INFORME DE HITO DE CONTROL
N° 005-2025-OCI/6042-SCC

"MEJORAMIENTO DEL SERVICIO DE AGUA POTABLE Y ALCANTARILLADO EN EL AA.HH. MICAELA BASTIDAS I, II, III Y IV ETAPA, EN EL DISTRITO DE VEINTISÉIS DE OCTUBRE, PROVINCIA DE PIURA, DEPARTAMENTO DE PIURA", CON CÓDIGO ÚNICO DE INVERSIONES N° 2175949

HITO DE CONTROL N° 4
VALORIZACIONES DE OBRA N°s 6, 7, 8 y 9

Imagen n.° 1
Partidas relacionadas al alcantarillado de la Av. G. Mohme ejecutadas al 100%

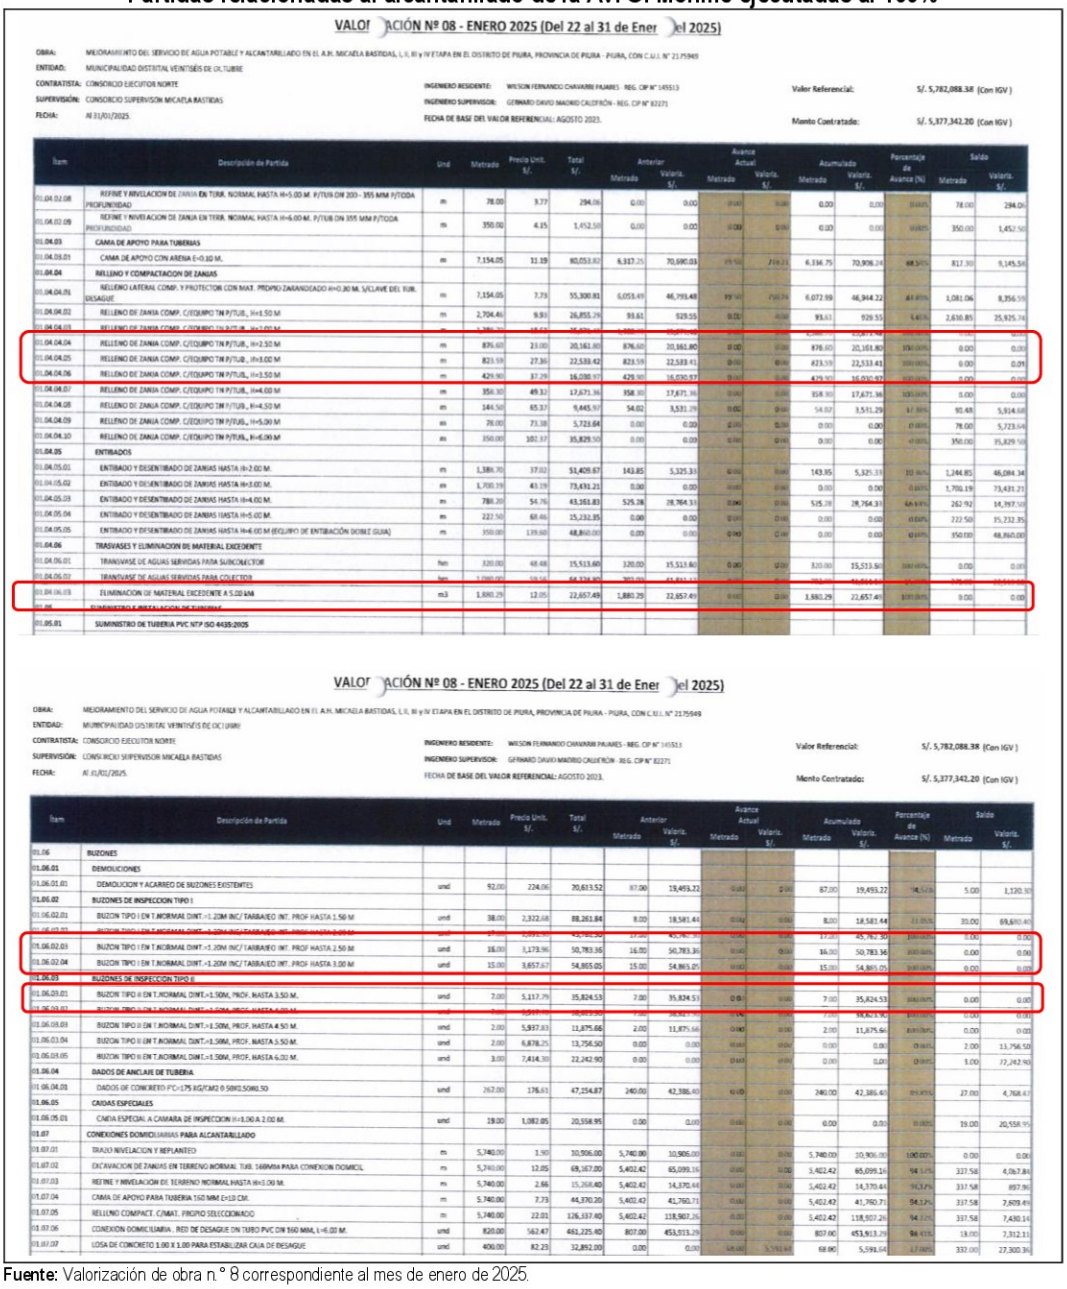
Sin embargo, de la revisión a la valorización de obra n.° 8[9] correspondiente al mes de enero de 2025, se evidenció que las partidas correspondientes a los trabajos inconclusos en las valorizaciones anteriores ya han sido canceladas, generando un posible perjuicio económico para la Entidad, tal como se muestra en las siguientes imágenes:
